改善箇所説明図

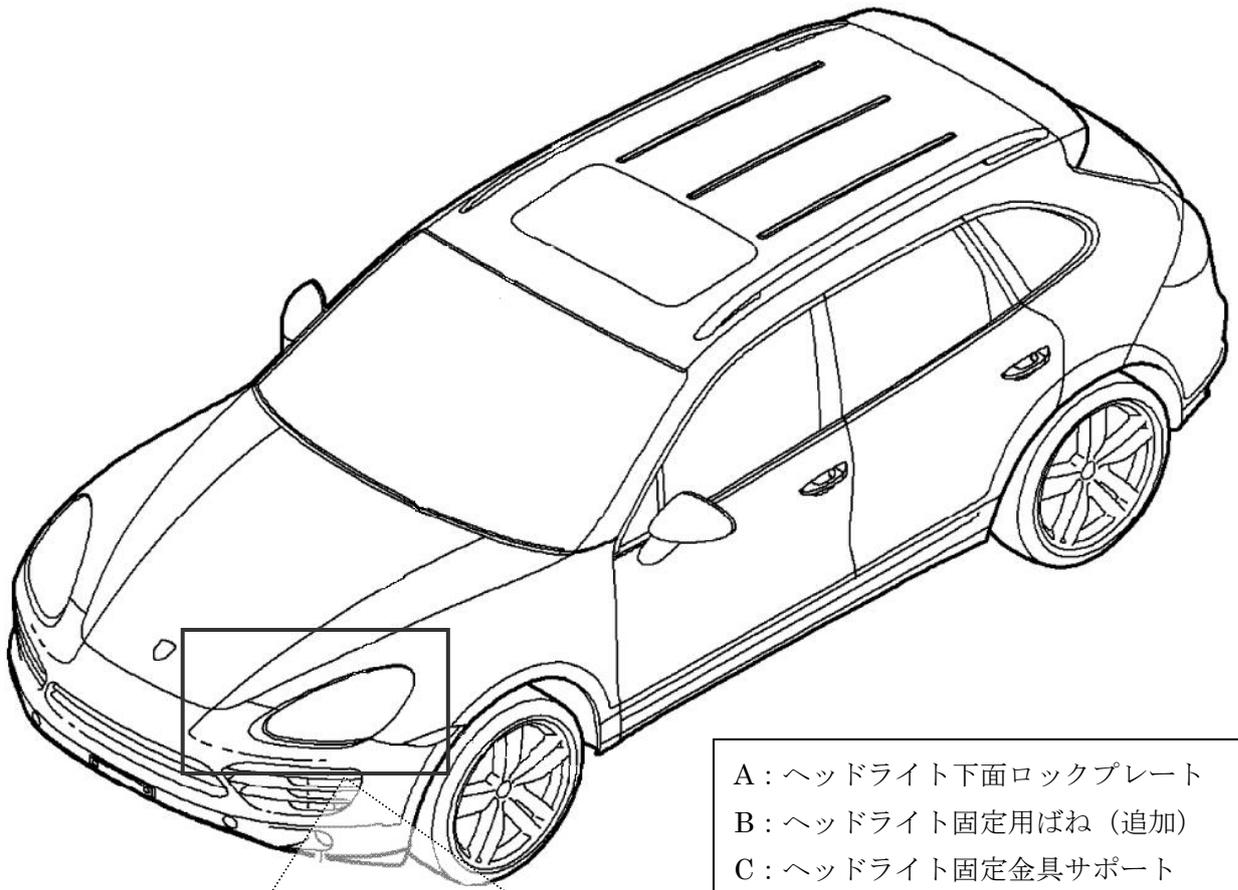
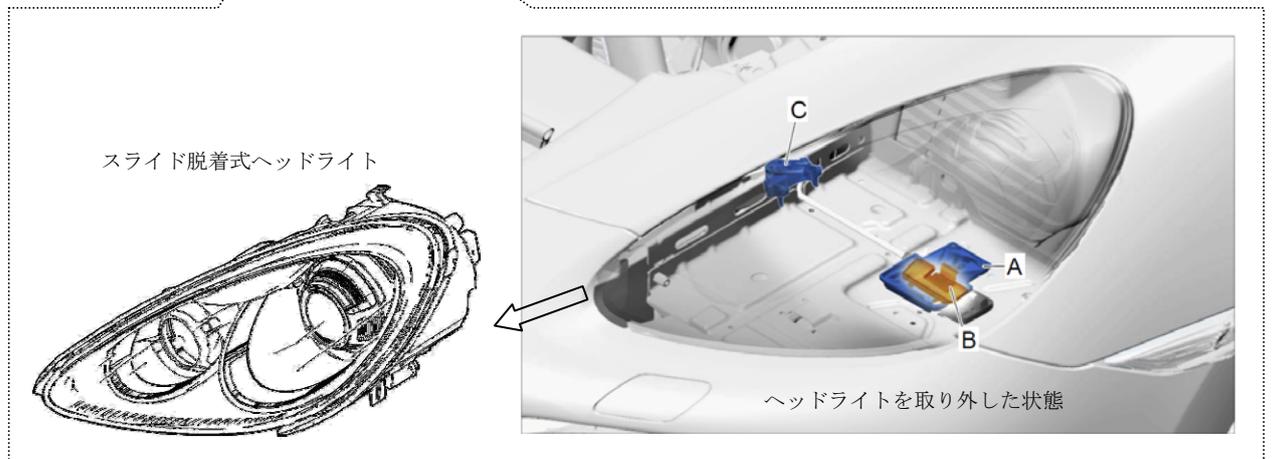
スライド脱着式のヘッドライトにおいて、ヘッドライト固定構造が不適切なため、固定状態が確認しにくく、完全に固定されていない状態で使用を続けると、ヘッドライトが脱落するおそれがある。

- A : ヘッドライト下面ロックプレート
- B : ヘッドライト固定用ばね (追加)
- C : ヘッドライト固定金具サポート

全車両、ヘッドライト下面ロックプレート、固定金具サポートを対策品に交換し、追加の固定用ばねを装着する。また、取扱説明書について、追補版を配布する。
